Aktennotiz vom 23.01.2018 - Bauvorhaben Poststraße 1

Entwurfszeichnung des
alten Postamtes

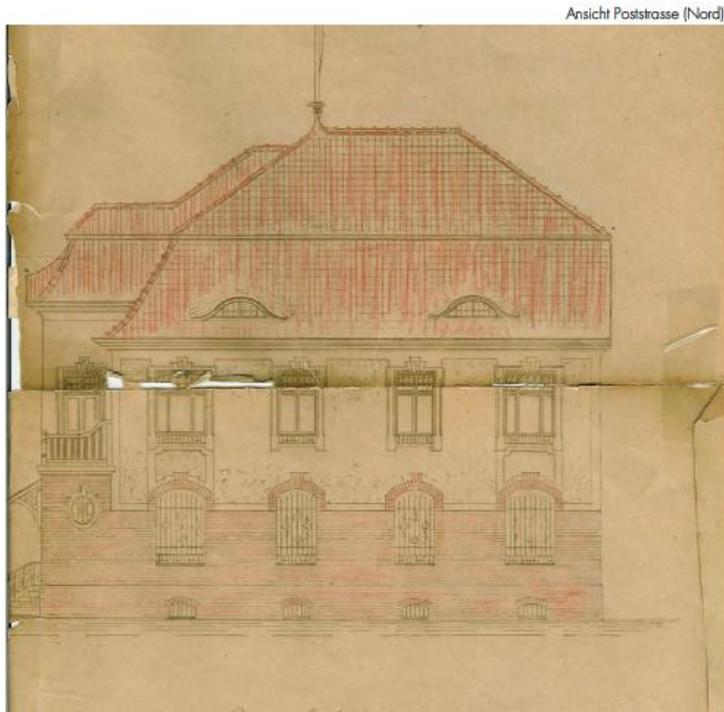
Am 23.01.2018 waren die Bauherren in der Sprechstunde. Die 4 genehmigten Gauben wurden geliefert und können konstruktionsbedingt nicht im Dach untergebracht werden. Es ist eine kurzfristige Entscheidung in Abstimmung mit der Bauverwaltung zu treffen. Eine Reduzierung auf 3 Gauben wird einer Verkleinerung der Bauteile vorgezogen.

Fr. Hupfer erteilt mündlich die Zustimmung zum Antrag, hier nur 3 Gauben einzubauen. Die 3 Gauben sollen über den Fensterzwischenräumen angeordnet werden. Diese Lösung stellt einen Kompromiss zwischen dem historischen Vorbild und der genehmigten Abweichung da.
